Einwendungen zur Öffentliche Planauflage, Kantonaler Gestaltungsplan "Kantonsschule Uetikon am See"

LOBBY FÜR UETIKON | Stellungnahme Gestaltungsplan Kantonsschule Uetikon am See| 10.7.2020

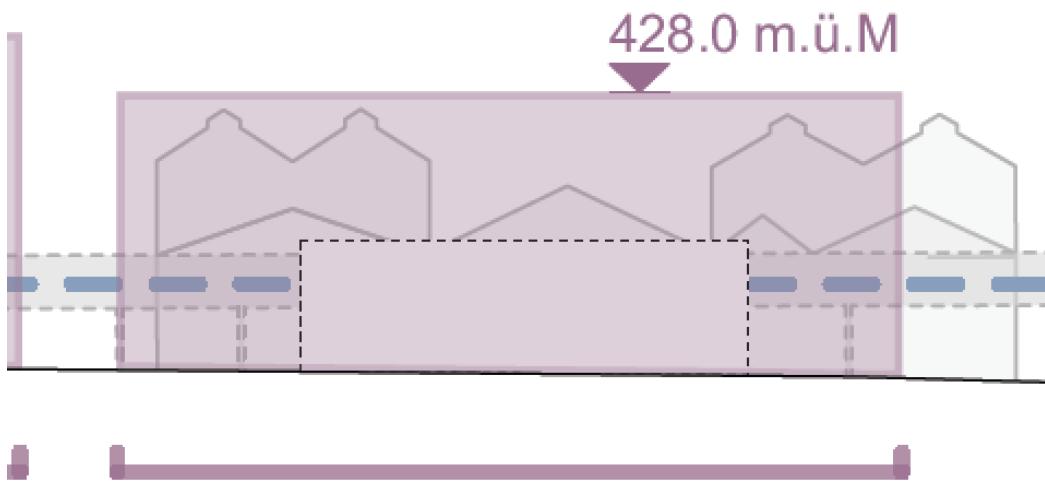
3. **Höhenkote Baufeld C2**

Antrag 3:

Die Höhenkote des Baufeldes C2 ist im Situationsplan auf 420 m (statt 428 m) festzulegen. Schnitt D-D ist entsprechend anzupassen.

C2 ist im Richtkonzept 10.5 m hoch (Höhenkote 419 m) und liegt direkt neben der Passerelle, und in allen Visualisierungen ist die Aula als niedriges Gebäude dargestellt. In der Beteiligung war sogar suggeriert worden, dass eine Begehung des Daches von der Passerelle aus möglich würde.

Mit der Höhenkote von 428 m würde die Passerelle in einer ‚Schlucht‘ zwischen C2 und C3 verlaufen, und die ‚Leuchtturmfunction‘ ist nicht gewährleistet. Es wurde nie dargelegt, dass die Schule allenfalls dieses massive Mehrvolumen benötigt, insofern kann davon ausgegangen werden, dass das Volumen des der Bevölkerung vorgestellten Richtkonzeptes ausreichend ist. Sollte sich der Volumenbedarf derart drastisch erhöht haben, ist das zu kommunizieren, und der alternative Standort der Aula ist nochmals zu diskutieren.

Abbildung 4. „Rettung der gemischt genutzten Mitte“ durch die Anträge 4 und 5 zum kantonalen GP.

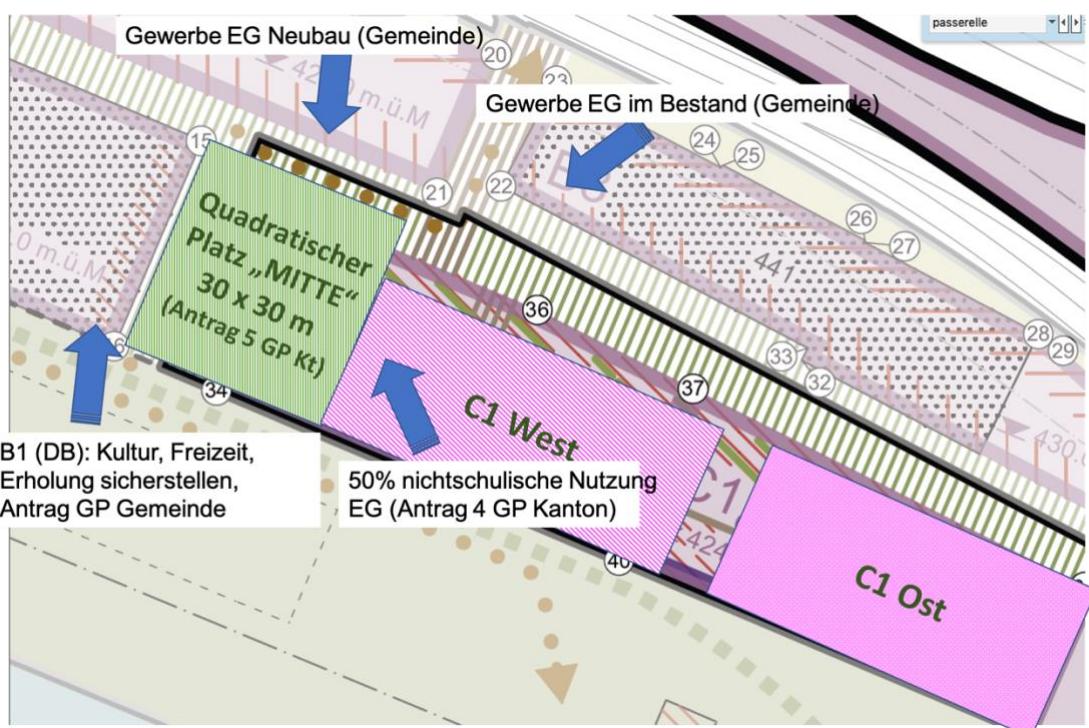
4. Parterrenutzung in C1 West

e. zusätzlich Gewerbenutzung, Handels- und Dienstleistungsnutzung und Kulturnutzung ohne Bezug zu schulischen Nutzungen in Baubereich C1West. **Die Nutzungen ohne Bezug zu schulischer Nutzung müssen mindestens 50% des Erdgeschosses in C1West umfassen.**

Mit der gegenwärtigen Formulierung ist eine Nutzung ohne Bezug zu schulischer Nutzung zwar *erlaubt*, aber *nicht sichergestellt*: Der Kanton als Besitzer der Gebäude kann Eigengebrauch anmelden und 100% schulnahe Nutzung realisieren. Deshalb muss zwingend ein Anteil Nutzungen ohne Bezug zur schulischen Nutzung in den Vorschriften festgelegt werden. Die Flächen C1 befinden sich in der Mitte des Areals. Wenn das Ziel des „lebendigen Quartiers am See“ des kommunalen Gestaltungsplans erreicht werden soll, ist es notwendig, dass in der Mitte des Areals nicht nur schul- oder schulnahe Nutzungen stattfinden (Siehe Abbildung 4).

Der Abstand zwischen Baufeld B1 (Düngerbau) und C1west **soll im Situationsplan auf mindestens 30 m Breite verbreitert werden.**

Dazu sollen die zwei Baufelder C1ost und C1west proportional verkleinert werden. Das Fenster zum See in C1 soll verschoben oder aufgehoben werden.

Publikumswirksame Nutzungen um den Platz „Mitte“ können die belebte Mitte sicherstellen. Dazu sind zwingend die angeregten Änderungen in den Gestaltungsplänen umzusetzen. Ein gemeinsames Engagement von Kanton und Gemeinde ist nötig, um an dieser Schnittstelle das „lebendige Quartier am See“ zu verwirklichen.
